大洗研究所(南地区) 高速実験炉原子炉施設(「常陽」)

敷地の地質・地質構造について

令和4年12月20日

国立研究開発法人日本原子力研究開発機構

参考3 夏海層、笠神層の堆積年代について

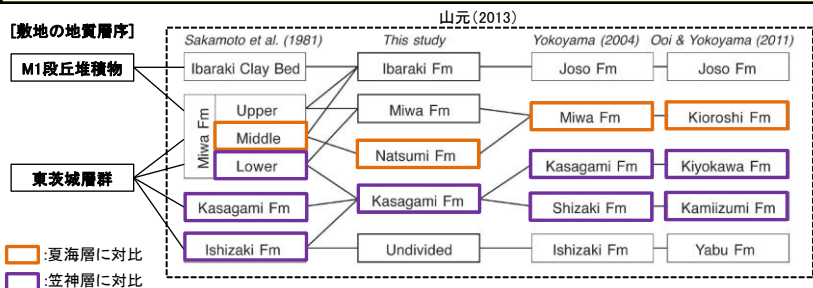
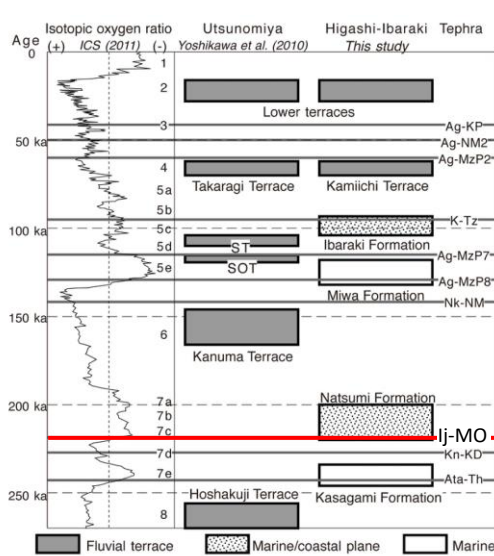
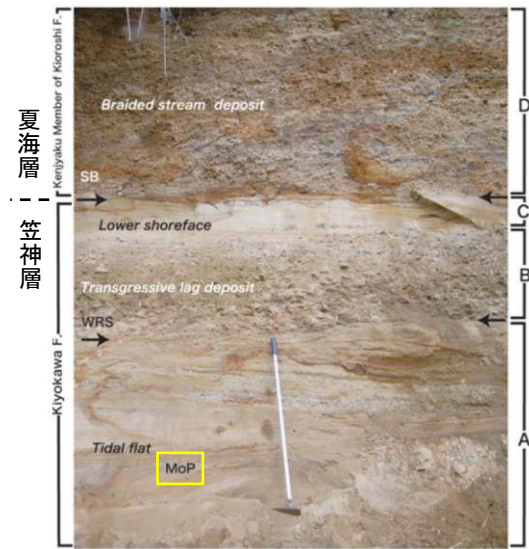
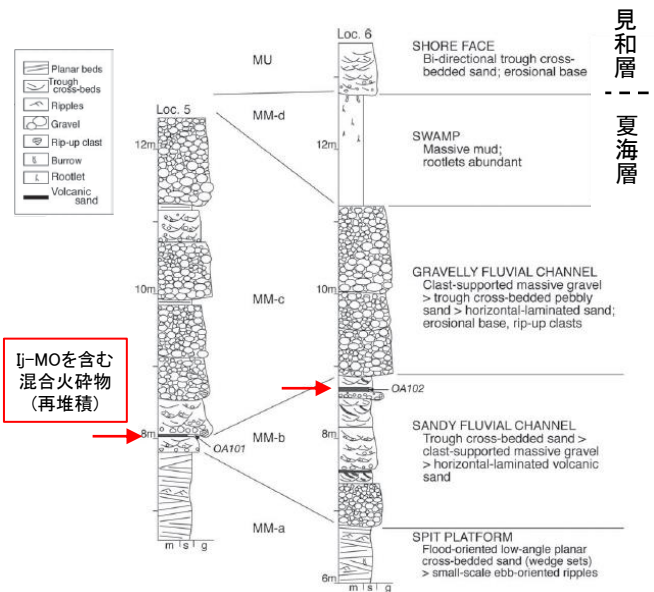
No.	コメント	回答骨子	掲載箇所
1	山元（2013）で示された夏海層、笠神層の編年について、文献等を精査し、その解釈について確認すること。 第396回審査会合（2021年3月5日）	・文献調査を行い、夏海層、笠神層の堆積年代について整理した。	pp. 46～47

- 敷地がある東茨城台地の地質層序については、山元 (2007, 2013)、大井・横山 (2011) 等によって検討がなされている。
- 笠神層は約24万年前のAta-Thを挟む海成層であり、MIS7e以降に堆積したとされる。夏海層は、山元 (2013) では再堆積した約22万年前のIj-MOを挟むことからMIS7c-7aの河川・潮流口堆積物からなるとされ、大井・横山 (2011) では本来MoPは清川層 (笠神層) に含まれ、D層 (夏海層) はMIS5eの海成相に先立つ河川成相 (MIS6) としており、堆積時期の解釈には幅があることを確認した。

敷地の地質層序では、夏海層・笠神層等を一括して東茨城層群としており、その東茨城層群はM1段丘堆積物に不整合に覆われることから、MIS5eより前に堆積した地層と判断しており、いずれの文献とも矛盾しない。
